Věc: Rekonstrukce žst. Jaroměř

Vysvětlení/ změna/ doplnění zadávací dokumentace č. 10
ve smyslu § 98 a § 99 zákona č. 134/2016 Sb., o zadávání veřejných zakázek, ve znění
pozdějších předpisů (dále jen „ZZVZ“)

Výkres 2.3.1. Výkopy - I. Etapa, u záporové stěny v koleji č. 1 je uvedeno zajištění římsy z dřevěných hranolů 180/150, zasunutých mezi pražce s dřevěnou podlahou z desek.

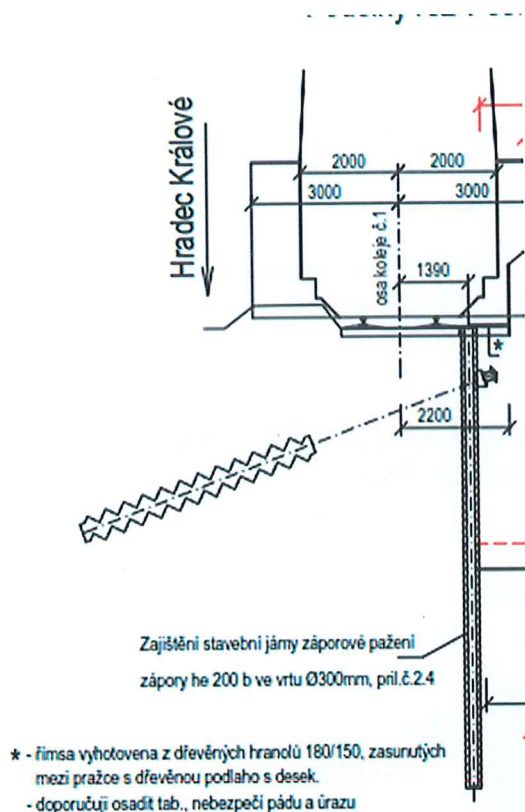
2	Základy			
5	227850-R-Mik	ZÁPOROVÉ PAŽENÍ do 12m KOMPL, vč. Výdrevy, kotev, dřev zábradlí	M	255,000

V dokumentaci není specifikováno množství hranolů ani desek. V popisu položky je pouze dřevěné zábradlí.

Žádáme zadavatele o specifikování druhů a množství dřevěných konstrukcí a o specifikaci tloušťky dřevěného pažení mezi záporami HEA 140 a HEB 200.

Soupis prací objektu PS 11-19-02 je opraven.

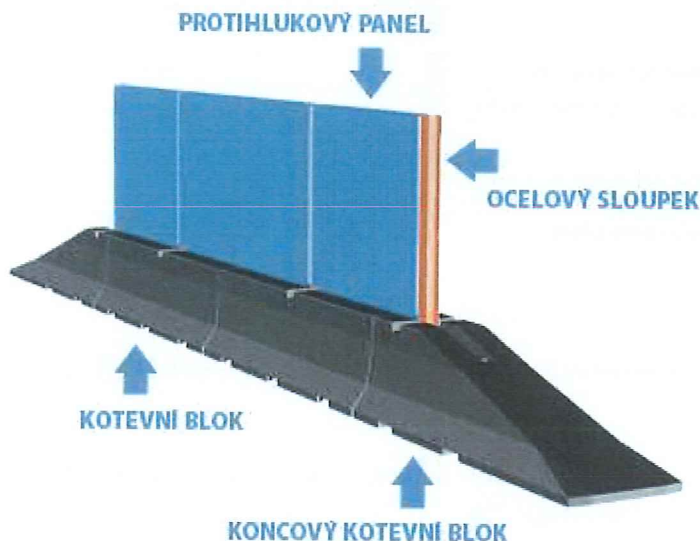
20	3899992_R	Mobilní protihluková stěna dl.5,0m, v.4,5m, pronájem, montáž, doprava	kus	1,000
----	-----------	---	-----	-------

Protihlukovou stěnu s takovými rozměry již není možné vyrobit jako „mobilní“, pro stěnu bude nutné vytvořit základ, ke kterému bude nutné tuto stěnu přikotvit.

Jak má být oceněno?

Projektant zadavatele vycházel z následujícího řešení, kde je zřejmé, že i mobilní PHS takové výšky se vyrábí a dodává se vč. kotevního bet. bloku.
